Dodatek č.1 SMLOUVY O DÍLO

Název veřejné zakázky: **" MALÍKOVICE, CHODNÍK PODÉL SILNICE I/16"**
Stavební povolení: SP.ZN.: SZ_081467/2018/KUSK
Územní rozh. a stavební pov...: SP.ZN.: 9817/2018/ODSH
Změna stavby před dokončením: SP.ZN.: 11083/2019
Místo stavby: k.ú. Malíkovice (690 961); Řisuty (745 782)
Projektant: Ing. P. Marek, WORING s.r.o., Na Roudné 1604/93, Plzeň; 301 00, IČ: 29159342

Krycí list ZBV

Změnový list

OHUMUOVÁNÍ
OSETÍ TRAVNÍM SEMENEM,
DOSYPÁNÍ VHDNOU ZEMINOU

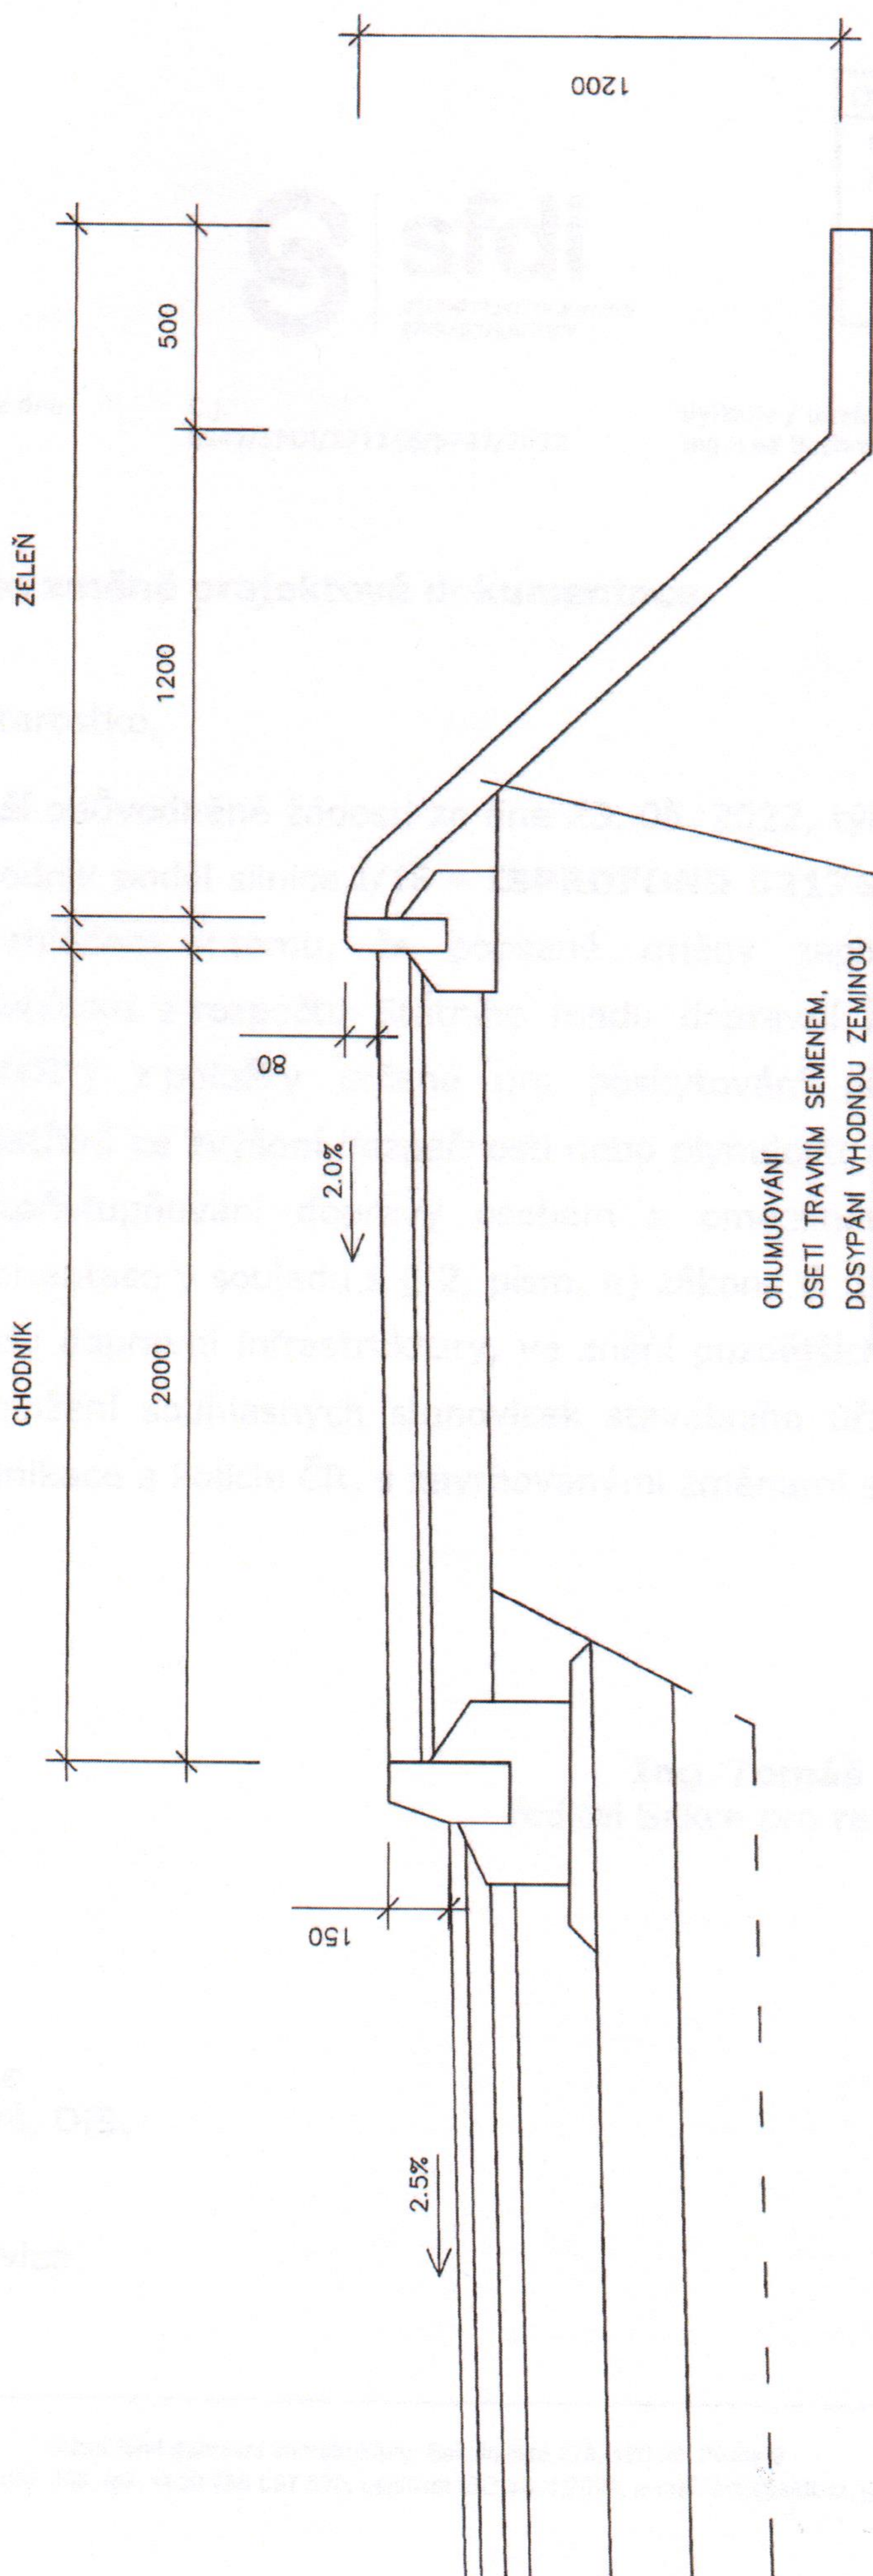
6. Přehled dalších dokladů	1	počet listů																															
Další doklady dle přehledu dokladů	8	počet listů																															
Paré č.	Příjemce																																
1	Objednatel																																
2	Zhotovitel																																
3	TDI																																
Iniciátor změny: Zhotovitel Popis a zdůvodnění Změny: Změna 1 - rozebrání opěrné zdi staničení 0,475 vpravo Při realizaci stavby bylo rozhodnuto o rozebrání současné opěrné zdi délky 56,40mb výšky 1,3m z betonových panelů jejíž stav se v mezidobě mezi soutěží VZ a realizací stavby výrazně zhoršil. Během zimy 2021/2022 dokonce došlo k rozpadu části opěrné zdi (příloha č. 08 - Fotodokumentace). Nově bude svah místo opěrné stěny vysahován a ohumusen. Změna je vyjádřena smluvními položkami č. 1, 14, 15, 16, 21, 22, 45 a položkou novou č. 52. Změna 2 - nově dodané a osazené poklopy v chodníku Při realizaci byla část současných poklopů zhodnocena jako znovu nepoužitelná, a to vzhledem k jejich nízké únosnosti do vjezdů nebo jejich rozsáhlé degradaci a poškození. Z těchto důvodů byli dodány a osazeny nové poklopy. Změna je vyjádřena novými položkami č. 50 a 51. Změny zvyšuje smluvní cenu stavby o 224 372,92 Kč.

opétně zed 56,4mb, 7,2 metru rozpadlých, rozebrání a naložení 56,4mb, výšky 0,35m 4
nad sebou, šířka 0,3m
56,400*(4,000*0,350)*0,300=23 688 [A]
odbourání současně římsy 56,4mb, výška 0,1mb, šířka 0,4mb
56,400*0,400*0,100=2,256 [B]
Celkem: A+B=25,944 [C]
Ostatní konstrukce a práce

50	2021	OTSKP	96611B	BOURÁNÍ KONSTRUKCÍ Z BETON DÍLCŮ S ODVOZEM DO 20KM	M3							5 340,00	0,00	0,00	138 540,96	138 540,96	100,00%
				ZBV 1
